BOLETÍN ARQUITECTÓNICO

RIVERO BORRELL - GUTIERREZ ARQUITECTOS

FECHA: 2018_05_10
ESCALA: VARIAS
COTAS: METROS
CLAVE: BA-29

NOTA: El siguiente boletín atiende las observaciones y/u omisiones del Arq. Antonio Quiroz Martínez, enviadas vía correo electrónico el día Lunes 7 de Mayo de 2018.
 Se especifica la observación y la atención a esta, en cada geometral del plano para cumplir en tiempo y forma con lo señalado por el Arq. Antonio Quiroz Martínez

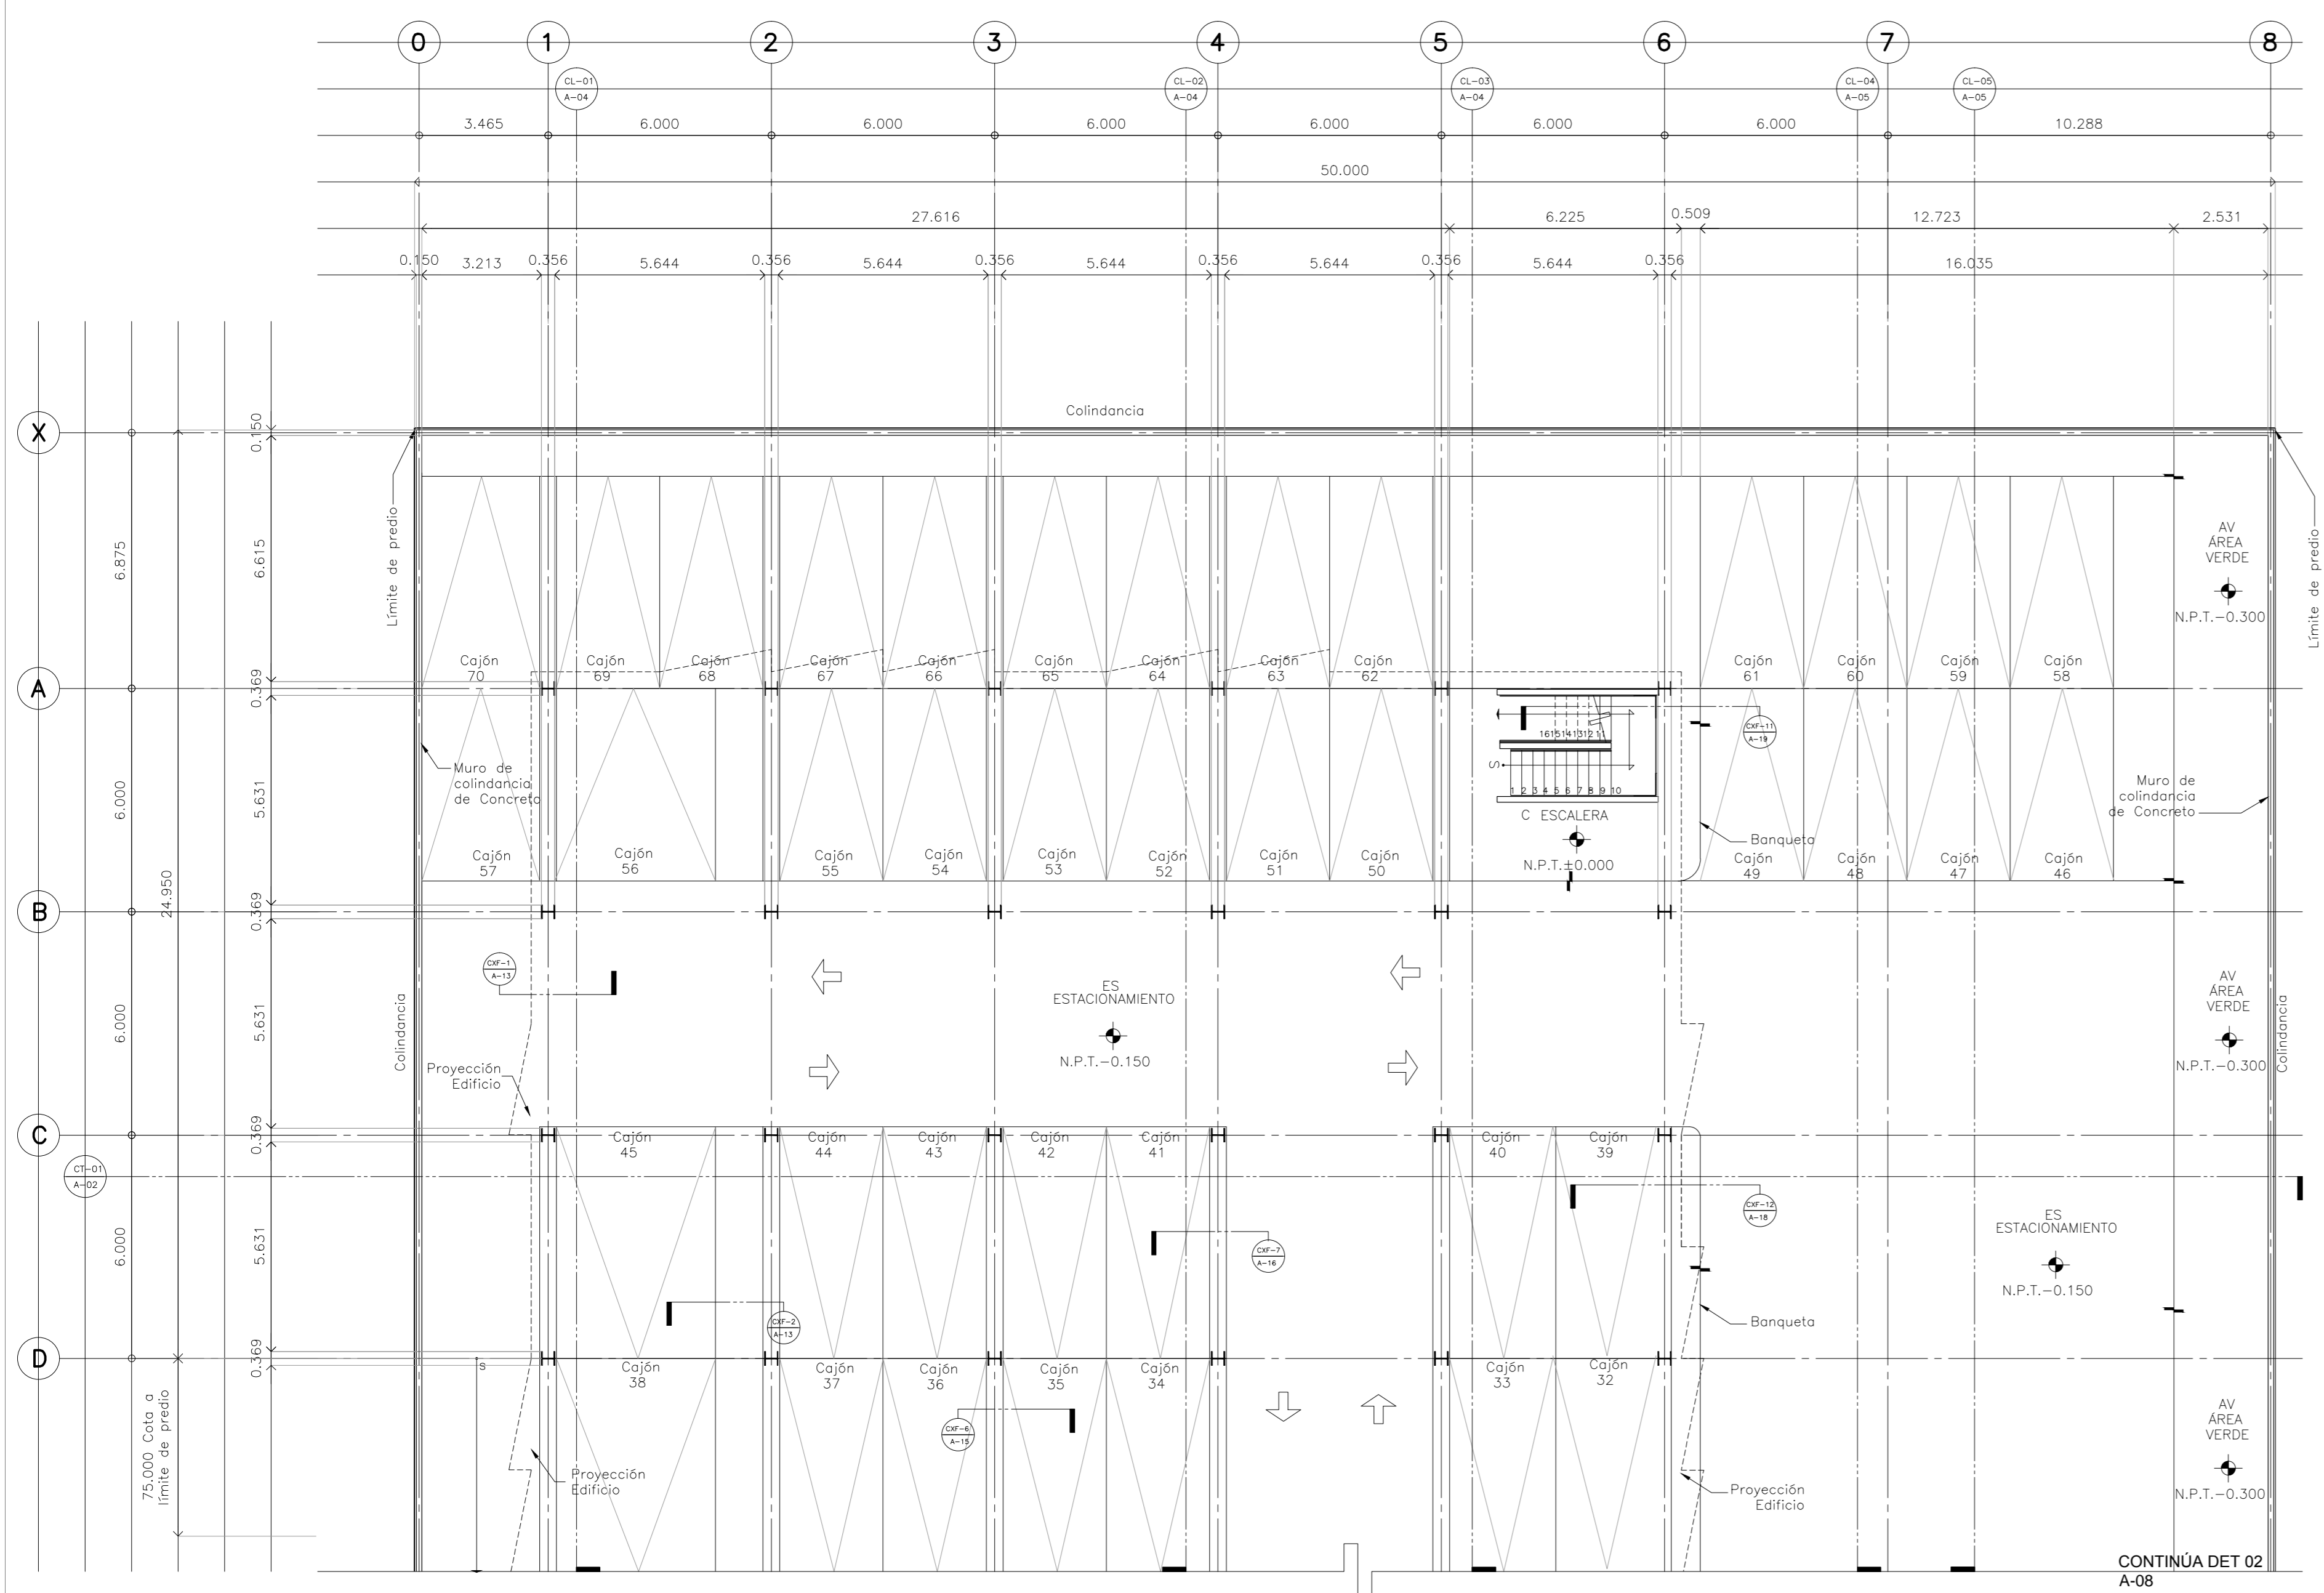
CORTE POR FACHADA CXF-4 Se anexa observación referente al "PLANO A-14", en donde existía duda sobre la especificación en estacionamientos, la cual se sustituye por la aplicada en este boletín y se aplica en todos los casos en donde el corte por fachada pasa por estacionamiento. Se indica pendiente y porcentaje de rampa

PLANTA DE ESTACIONAMIENTO NIVEL -0.150 y ±0.000 DETALLE 01

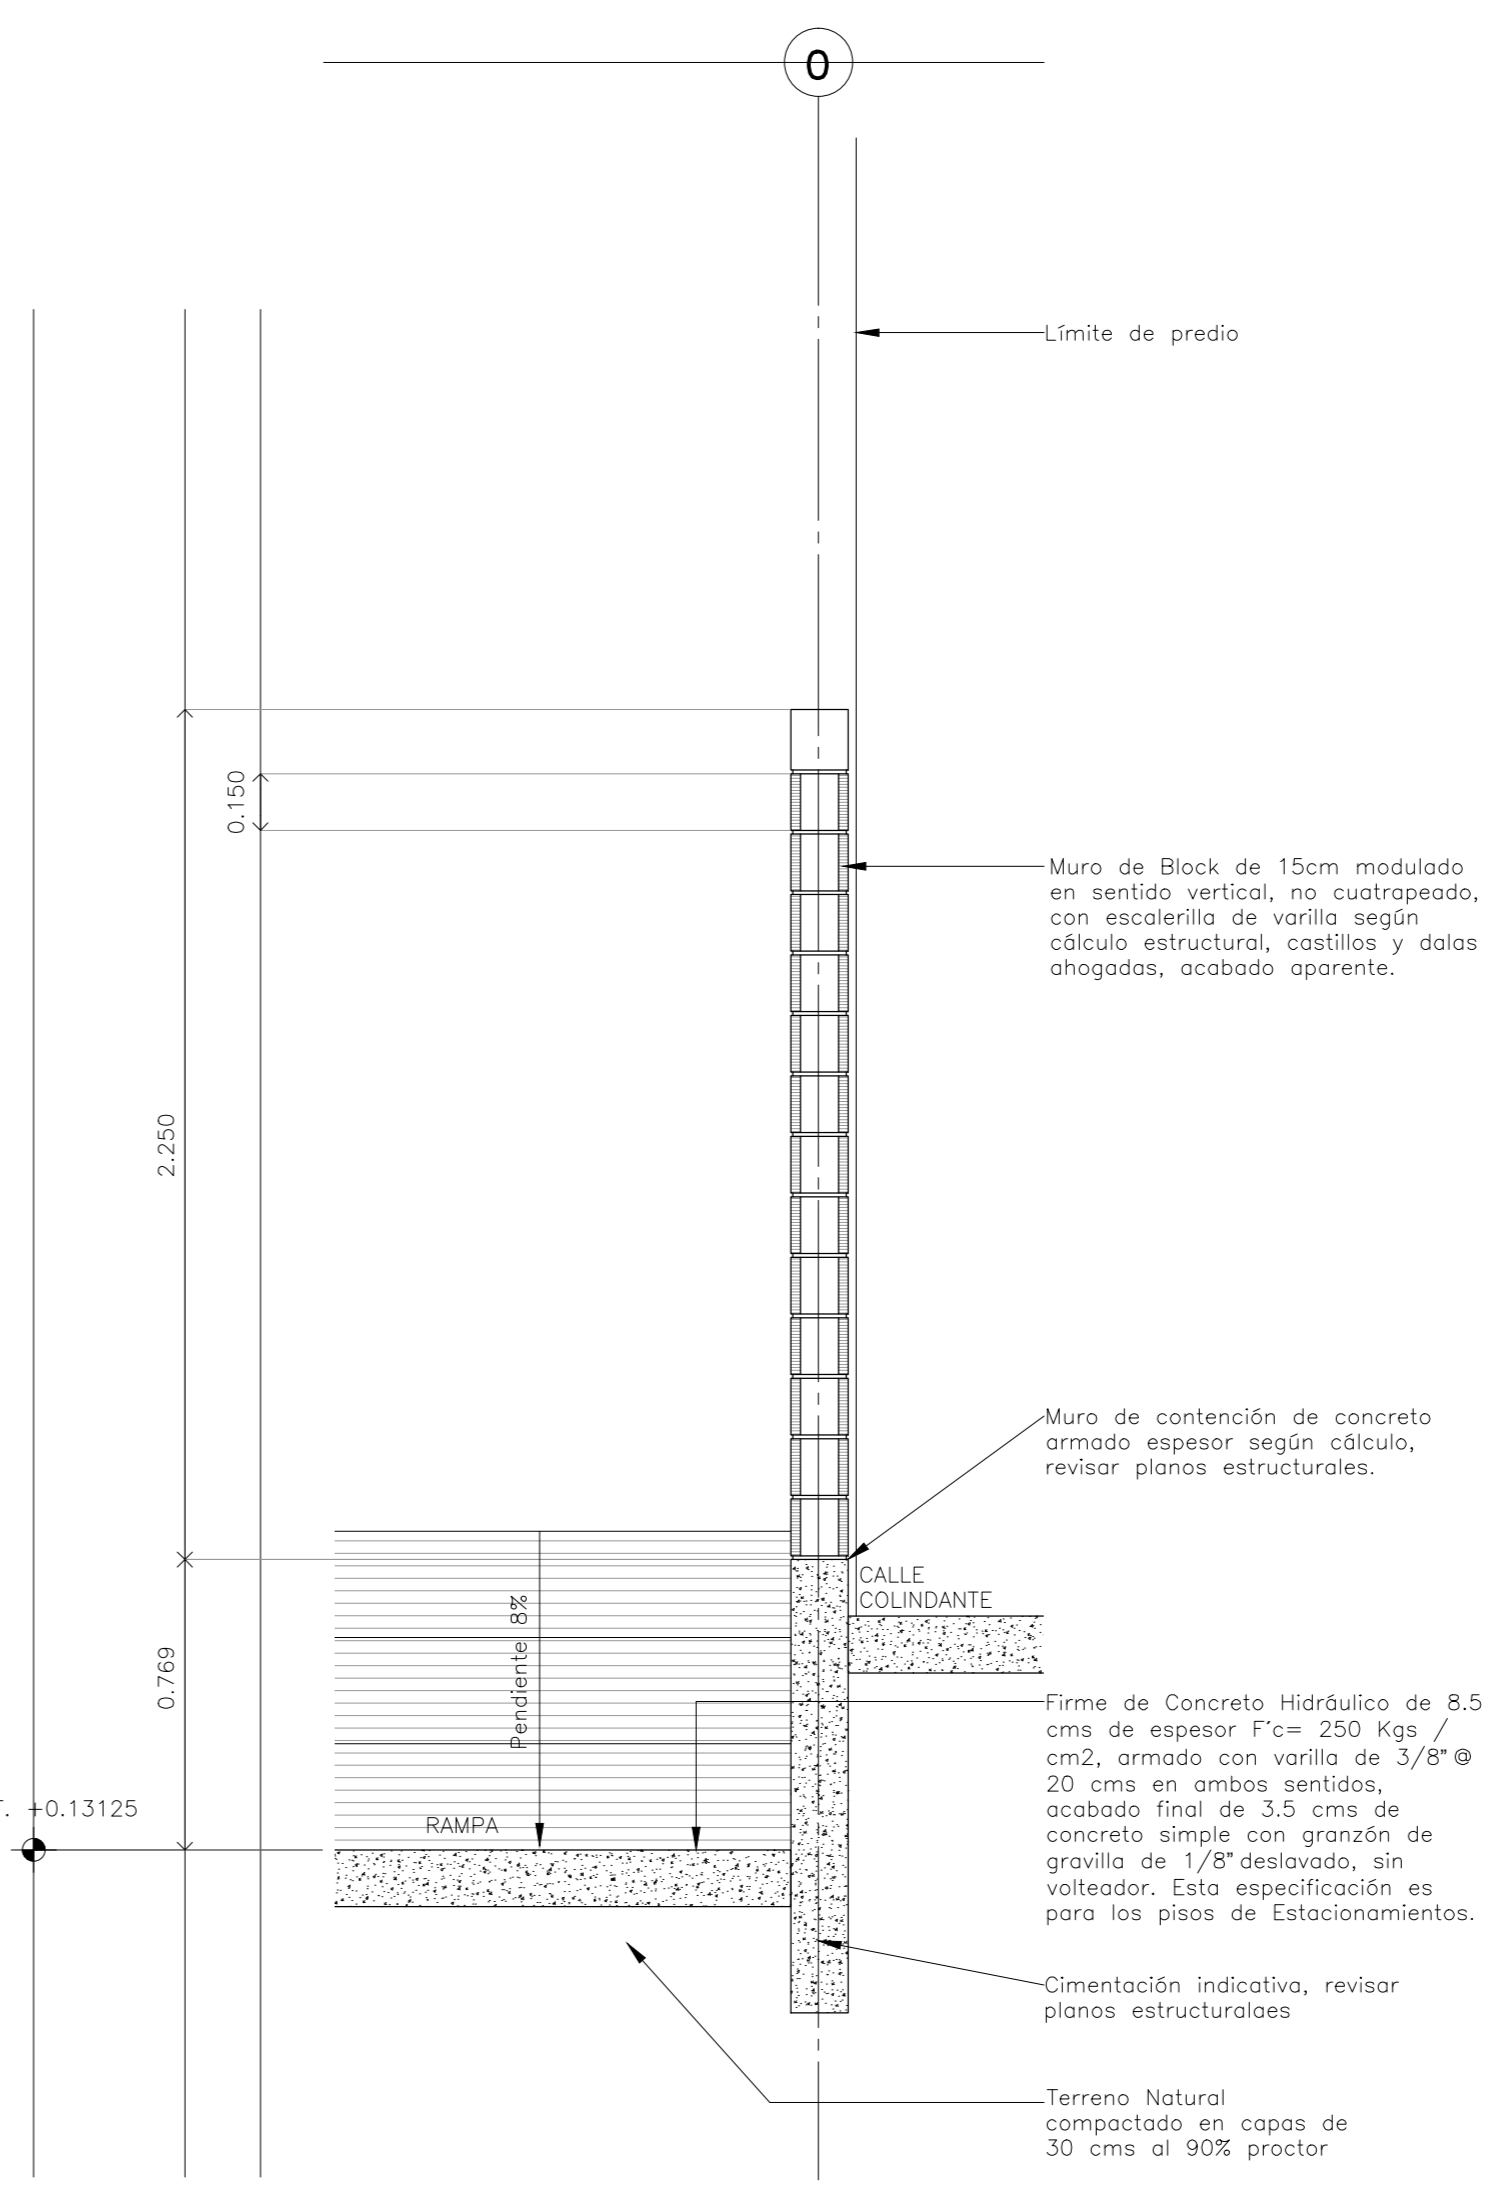
Se anexa observación referente al "PLANO A-08", en donde existía duda sobre la diferencia de pisos así como sus respectivos niveles.
